Følggebrev – initiativ til planendring etter pbl. § 12-14 (forenklet prosess)

Planendring knyttet til GBN 34/380, Ålesund kommune

Det oversendes med dette initiativ, komplett innsendelse for endring av gjeldende detaljregulering «Østre Olsvikveg – gbnr. 34/383», NPID: 2023007250, med ønske om behandling etter plan- og bygningsloven (pbl.) § 12-14 andre ledd – forenklet prosess.

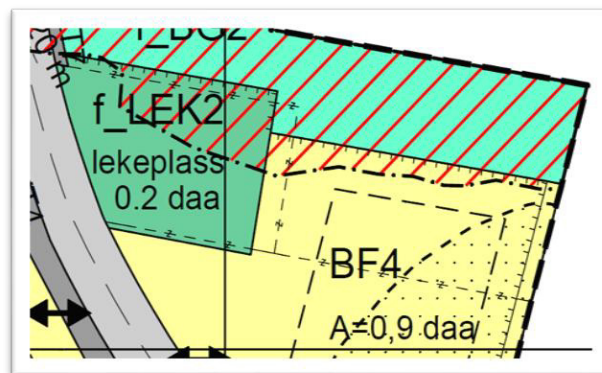
Forslaget til plankart viser en regulert støttemur 1,3 m fra grensen mot 34/7. Dette er en lav støttemur, kun én meter høy. Muren gir en estetisk avslutning mot naboeiendommen og gjør at boligen kan legges i en fornuftig høyde ift. veien.

Bestemmelse 3.3 åpner for at støttemur kan oppføres der det er behov. For å bygge en bolig på BF4 er det behov for en mur på kun 1 meter. Forslaget innebærer at forstøtningsmuren mot 34/7 vises i plankartet i sammenheng med erosjonssikringen mot bekken, for å gjøre planen så entydig som mulig.

Vedlagte snitt (vedlegg 6) dokumenterer murens høyde og plassering i forhold til eksisterende terreng og naboeiendommen 34/7. Snittet viser at muren ikke overstiger 1,0 m og plasseres minimum 1,3 m fra nabogrense.

Kravene til utførelse er innarbeidet i bestemmelse § 3.3 (vedlegg 2), som nå lyder: «For austlege del av BF4 kan det tillatast støttemur i naturstein inntil 1,0 meter høgde nærare nabogrensa enn fire meter.» Bestemmelsen stiller krav til materiale (naturstein), maksimal høyde (1,0 m) og avstand til nabogrense.

I planbeskrivelsen vises lekeplassen med mur mot bekken, og inngjerding på muren.

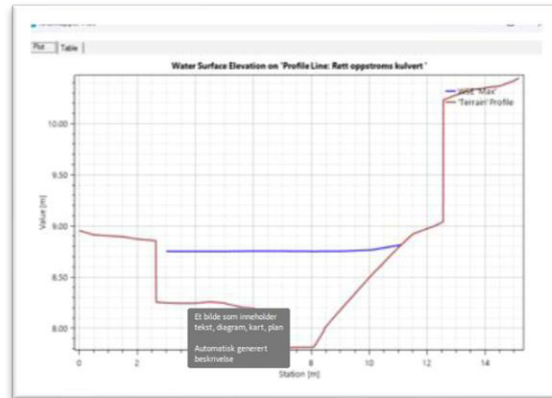
Når det kommer til å løse erosjonssikringen med murer, så er det

forankret i planarbeidet, både i illustrasjoner og teksten. Eksempelvis står det i avsnitt «6.25 Vurdering av Olsvikbekken»: «Nødvendige tiltak blir avklart i samband med prosjektering av flaum og erosjonssikring, jamfør krav i føresegnene. *Blir det til dømes nytta mur*, kan den bli liggande i formålsgrensa mellom BF4 og f_BG2, som vil støtte både erosjon- og flaumsikring».

Det er foreslått at erosjonssikringen vises i plankartet som «regulert støttemur», fordi plasseringen er entydig for den som skal prosjektere.

Høyden av muren/erosjonssikring mot bekken følger av flomnotatet, og må ligge minst 30 cm høyere en teoretisk flomtopp.

Fra flomnotatet utarbeidet i 2026. Ved kulverten er teoretisk flomtopp ca. 8,80 moh. Topp mur i samme området må ligge på minst kote 9,10 moh.

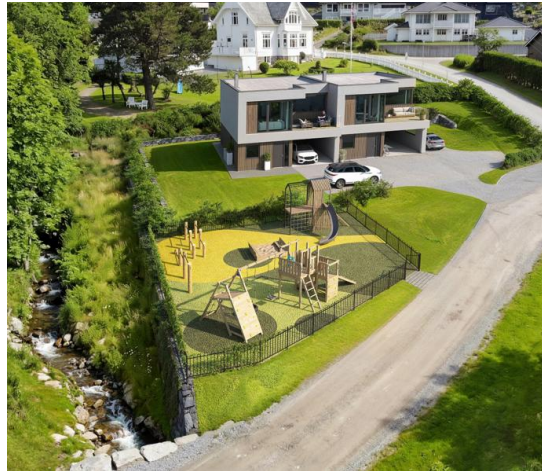
1. Det må dokumenterast at leikeplassen har god kvalitet, funksjon og tilgjenge for barn og unge, i tråd med nasjonale føringar for gode oppvekstmiljø.
2. Reduksjonen av blågrøn struktur må vurderast opp mot regionale mål om klimatilpassing, naturmangfald og berekraftig arealbruk.
3. Flomfare må handterast i tråd med plan- og bygningslova § 4-3 og krava i byggteknisk forskrift (TEK17) til trygg byggjegrunn.
4. Det bør sikrast gode løysingar for overvasshandtering og trygge ferdselsareal, i tråd med prinsipp for berekraftig areal- og transportplanlegging.

Det vises til avsnittet *Flytting og ny utforming av f_LEK2 over*. I forslaget har man vært bevisst på å beholde leikeplassens areal lik med opprinnelig areal. Ellers bidrar endringen av formen positivt ift. å anlegge leikeplassen tilgjengelig, da den nye formen i mindre grad er «på tvers av kotene». Planendringen endrer ikke forutsetningene for adkomst eller hvordan leikeplassen kan «møbleres».

Vi har vist (se illustrasjonene til dette avsnittet) hvordan leikeareal kan møbleres med 5 lekestativ. I tillegg er det utarbeidet et terrengsnitt som viser at leikeplassen kan opparbeides med et svakt fall på 1:21. Siden planen ellers er helt ny, vurderes det at dokumentasjonskravet er ivaretatt.
